## Planbeskrivelse

2127-1 – Detaljregulering for nye Veavågen barneskole – endring av byggegrense, høyde og bestemmelser - gnr. 4/12 mfl.

Gjeldende plankart med endringsforslaget lagt over i rosa. Pilene markerer hvor grensene justeres.

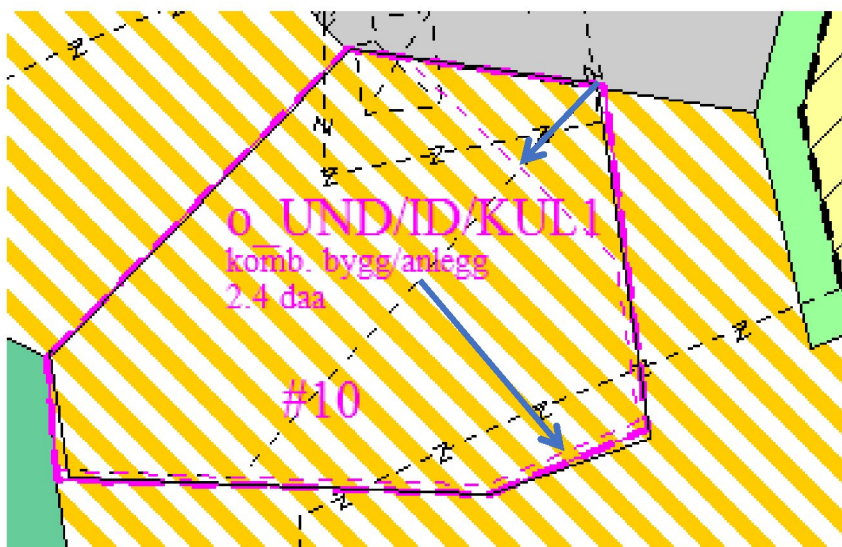
Når det gjelder grensen for bestemmelsesområde #10 ønskes denne forskjøvet (ca. 30 meter i gjennomsnitt) mot sør for å få en optimal ankomstsituasjon - midt i prosjektet, istedenfor kun i den ene enden. Dette medfører kortere veier og en bedre logistikk innad i skolen. Videre reduseres grensen for bestemmelsesområde noe i det nordøstlige hjørnet.

§ 31 Maks byggehøyde innenfor bestemmelsesområdet skal ikke overstige kote ~~26,5~~ 29. Det tillates skolebygninger på maks 3 etasjer. Alle takformer tillates.

*Illustrasjon – 3D perspektiv fra sør (blå=hall, orange=skole, gul=BT2)*

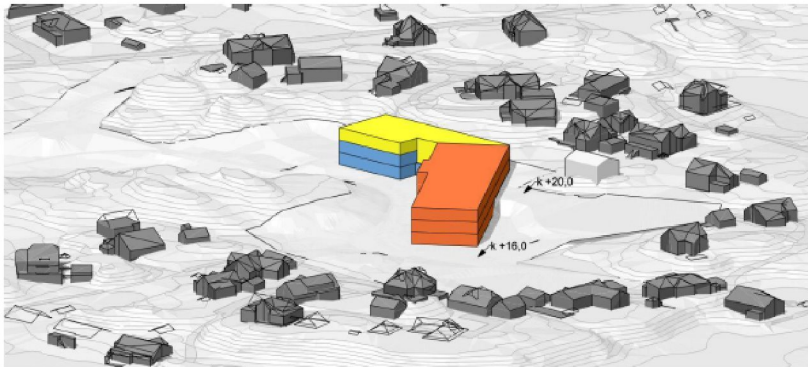
Tilgrensende boliger i nord vurderes fremdeles ikke til å oppleve en uakseptabel dominans av skoleprosjektet. Avstand forblir uforandret, mens et bygg med øverste kotehøyde kt +29 vil ta noe mer utsikt. Det vises til vedlagt notat fra SPINN, samt vedlagte soldigram.

Det påpekes at det er regulert for to byggetrinn, BT1 og BT2, men at det kun er BT1 som prosjekteres nå. BT2 skisserer en mulig utvidelse av skolen ved senere behov, men slik elevtallsprognosene ser ut per i dag, med synkende tall frem mot 2033, så er det lite sannsynlig at byggetrinn 2 kommer.
